<p align="center">ENQUETE PUBLIQUE CONCLUSIONS ET AVIS DU COMMISSAIRE ENQUETEUR</p>	<p>Décision de Monsieur le Président du Tribunal Administratif de LILLE N°E23000145/59 en date du 29/11/2023.</p> <p>Arrêté de Monsieur le Président de la Communauté d'Agglomération du Boulonnais N°2024 005 AG en date du 16 janvier 2024.</p>
<p align="center">OBJET DE L'ENQUETE</p>	<p>Modification N° 4 du PLUI de la Communauté d'agglomération du Boulonnais (19 communes concernées).</p>
<p align="center">COMMISSAIRE ENQUETEUR</p>	<p>Claude MONTRASIN – C. E.</p>

Le Conseil Communautaire de la Communauté d'Agglomération du Boulonnais par délibération du 9 février 2023 décide d'engager la procédure de modification du Plan Local d'Urbanisme Intercommunal, en application des articles L 153-36 à L 153-44 du Code de l'Urbanisme, et qui nécessite la présente Enquête Publique.

La procédure de modification N°4 du Plan Local d'Urbanisme Intercommunal de la Communauté d'Agglomération du Boulonnais approuvé le 4 avril 2017, est effectuée avec L'objectif de faire évoluer le PLUI sans en modifier les orientations générales. Elle répond à des enjeux de nouveaux projets de développement et d'évolutions réglementair

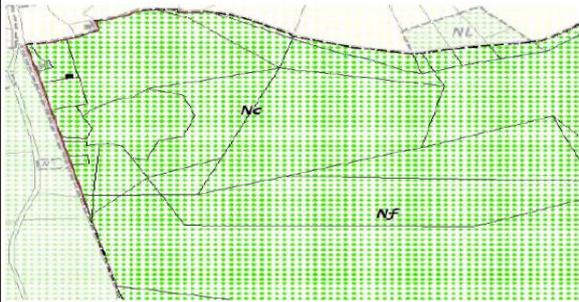
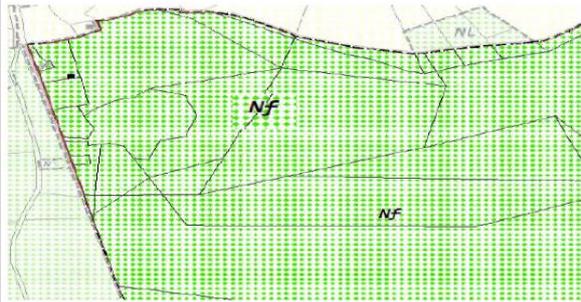
Sur le plan ci-dessous, le lieu indiqué n'est pas « la forêt d'Ecault » mais « **Les Garennes** » où se situe une carrière.

Le plan de zonage sur le site « Géoportail urbanisme » indique le lieu les Garennes avec la parcelle concernée en zone Nf alors que le plan A 3 de zonage la localise en Nc ... (Voir plans ci-dessous).

2-Annulation de la modification « forêt d'Ecault ». Revoir zonage les garennes.

ZONAGE ACTUEL	ZONAGE PROPOSE
ERREUR MATERIELLE : Plan A -Forêt d'Ecault, reste étiquette Nc au lieu de Nf / erreur matérielle à corriger

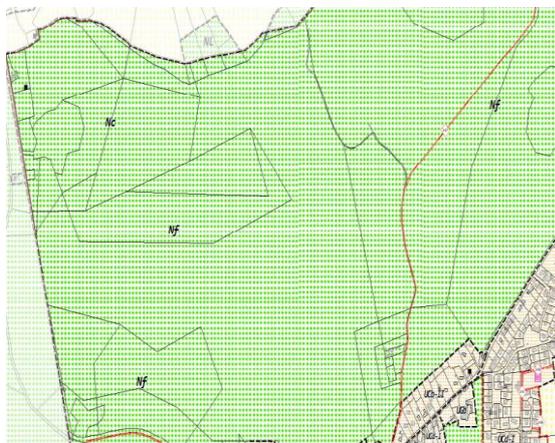
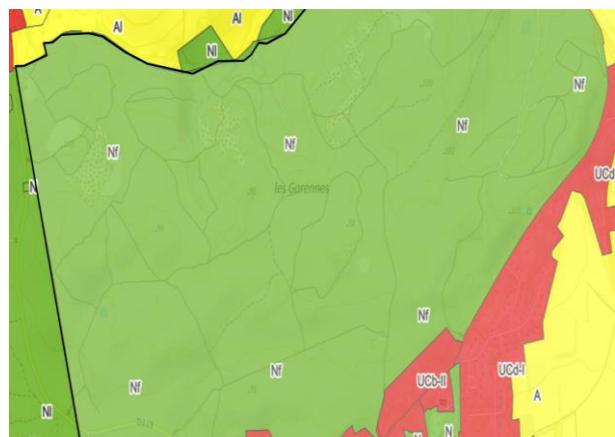
Il y a une contradiction entre ces 2 plans

La modification concernant la zone Nc-Nf ne correspond pas à la forêt d'Ecault mais aux « garennes ». D'autre part cette parcelle se situe déjà en Nf sur le plan de zonage

(site Géoportail). Sur le plan A cette parcelle est en zone Nc Une carrière existe sur cette parcelle qui correspond à une zone Nc et non Nf.

Création d'un E.R pour une citerne incendie 45m3 Chemin des Vingt Mesures.

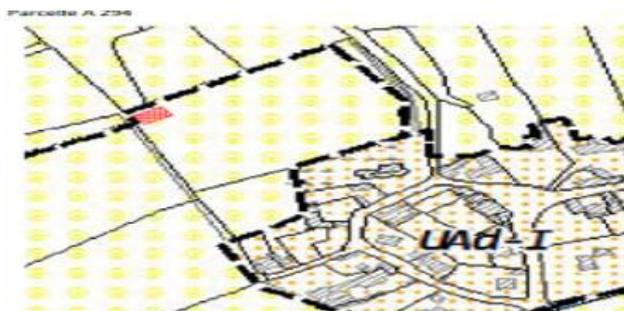
Le projet se situe **route Fleurie** sur la parcelle A294 et non sur le chemin des Vingt Mesures.

Création d'un E.R citerne incendie 30m3 Impasse route d'Hesdigneul.

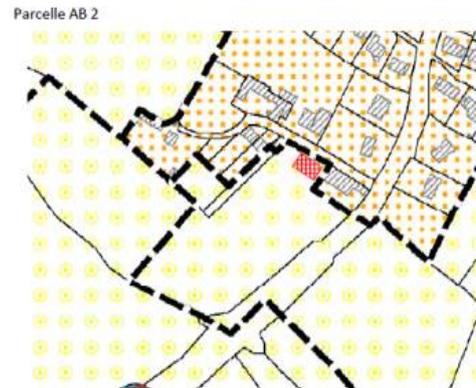
Le projet d'implantation de citerne concerne la Zone Ab2 le long de la zone Ab4(rue des communettes).

L'endroit indiqué sur La photographie de gauche représente la parcelle O 483 et non la parcelle AB2 correctement indiqué sur le plan de droite.

(Route d'Hesdigneul à droite de la parcelle AB2 et non à gauche).

Suppression ER 14-09-Champ Vitasse.

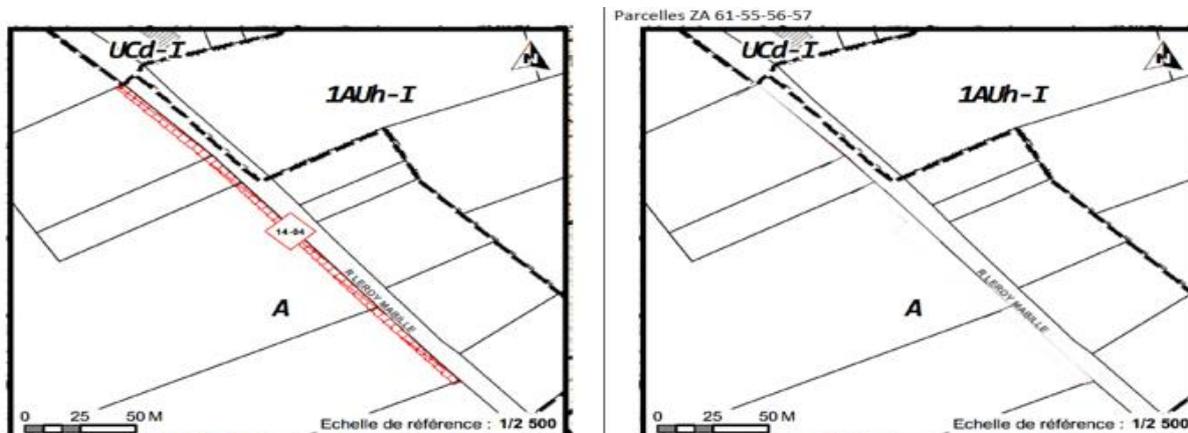
Aucune explication n'est formulée sur la suppression de cet E.R. (Mme le Maire souhaite le maintien du bassin de rétention (5904m²) dans le cadre de la gestion des eaux pluviales du ruissellement).

Plan A Evolution de la Zone Eco ancienne serre + ZA carrefour -rue Raoul Lebeurre

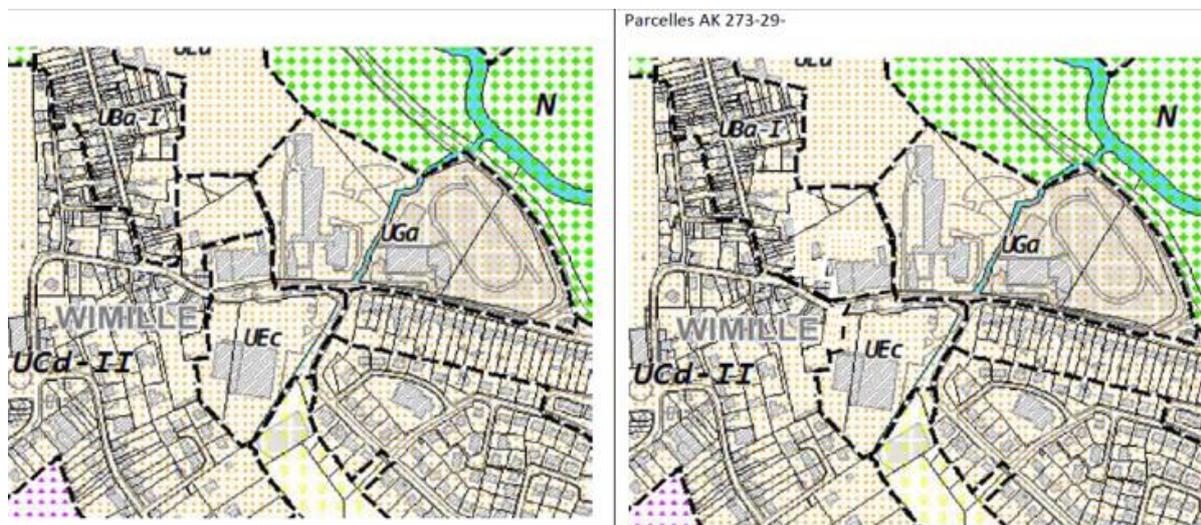
L'évolution de la zone n'est pas précisée.

Création d'un E.R citerne incendie Haute None

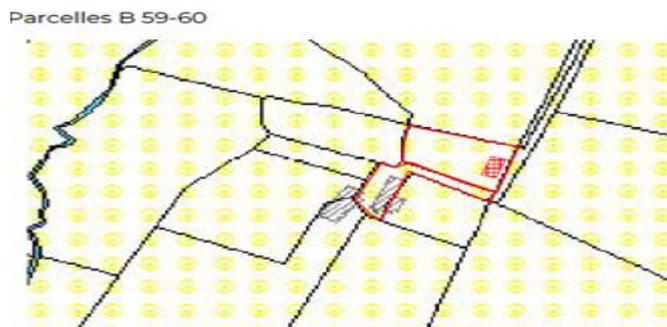
P138/139 : création d'un E.R « citerne incendie" Haute None la parcelle concernée est la **B 396** et non la **B 177**

Il ne s'agit pas de la parcelle B 177 sur laquelle la citerne doit être implantée mais de la parcelle B 396 Décision du Maire après Avis du SDIS.

8-Modification du N° de parcelle B 396 au lieu de B 177 Création d'un E.R "citerne incendie" Haute None.

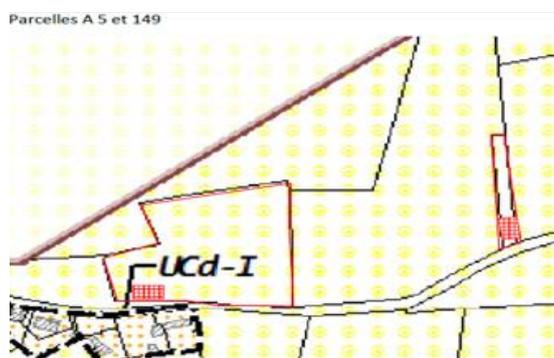
P140/141 : création d'un E.R "citerne incendie" Fond de Pernes (parcelle B59-60)
Abandon du projet (Mise en place d'un PI).

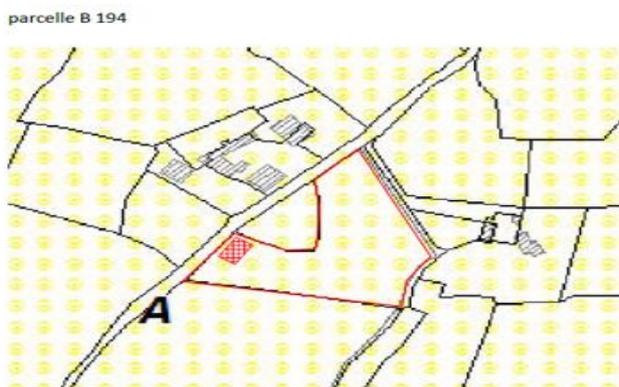
P144/145 : création d'un E.R "citerne défense incendie" Rue de la Vallée : abandon sur la parcelle B 194, remplacé par les parcelles C 30 et C 28.

La commune souhaite supprimer L'E.R. B 194 pour des raisons de distances entre les citernes d'incendie.

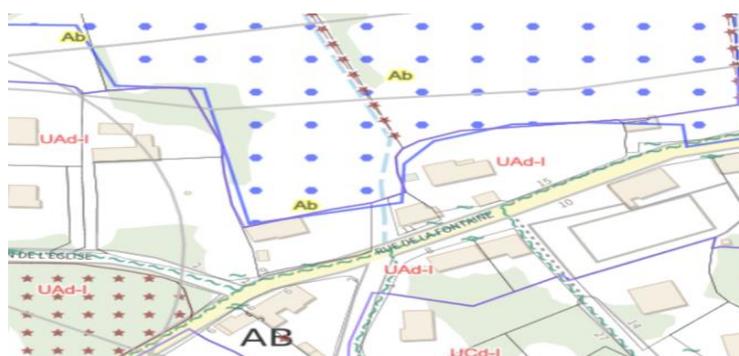
(P 148) **Création ER « stationnement » au bénéfice de la commune rue de la Vallée.** Lire rue de la Fontaine et non rue de la Vallée. Ajouter à la parcelle AB 20, la parcelle AB 21

En qualité de PPA vous avez transmis des observations pour votre commune. Plusieurs concernent des rectifications à propos d'emplacements réservés pour la défense incendie. Ces remarques sont notées et seront intégrées dans le document final au terme de l'enquête publique. Il en sera de même pour la remarque concernant l'emplacement réservé au bénéfice de la commune pour un espace de stationnement auquel il convient de rajouter la parcelle A21

La parcelle AB 23 se situe en zone UAd-1(ci-dessous).

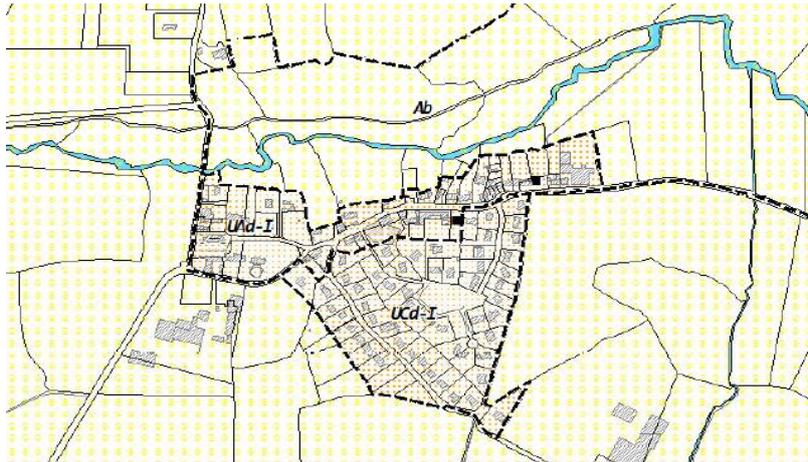
A proximité, l'emplacement réservé créé **sur la parcelle AB23** soulève également un questionnement sur sa justification « accès espace public », considérant qu'aucun projet public n'est évoqué par ailleurs autour de cette parcelle partiellement en zone Ab et espace remarquable.

En ce qui concerne la parcelle A 23 à Pernes les Boulogne celle-ci est classée UAd-1 et non pas Ab. Il s'agit d'une petite friche comportant une habitation en ruine pouvant présenter un risque. La commune souhaite pouvoir en assurer la maîtrise et en étudier le devenir. Le classement actuel ne s'oppose pas à cette démarche ».

Suppression de l'E.R 14-09 -ouvrage de rétention des eaux pluviales « champ Vitasse.

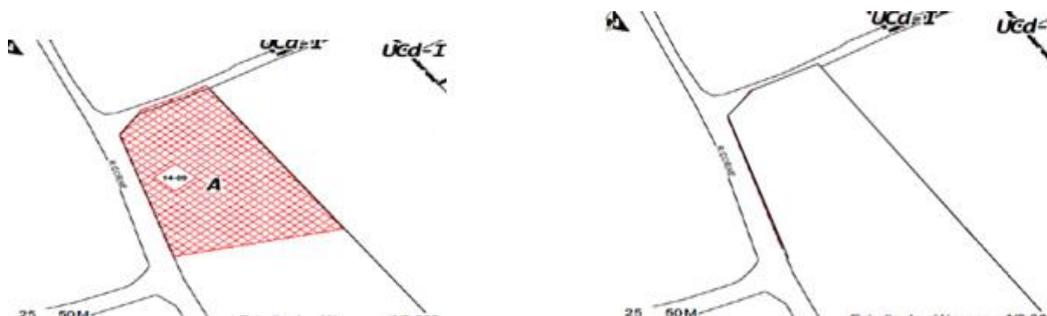
« La commune souhaite maintenir l'E.R N° 14-9 pour la réalisation d'un bassin de rétention ou autre aménagement suite à de nouvelles réflexions avec le SYMSAGEB ».
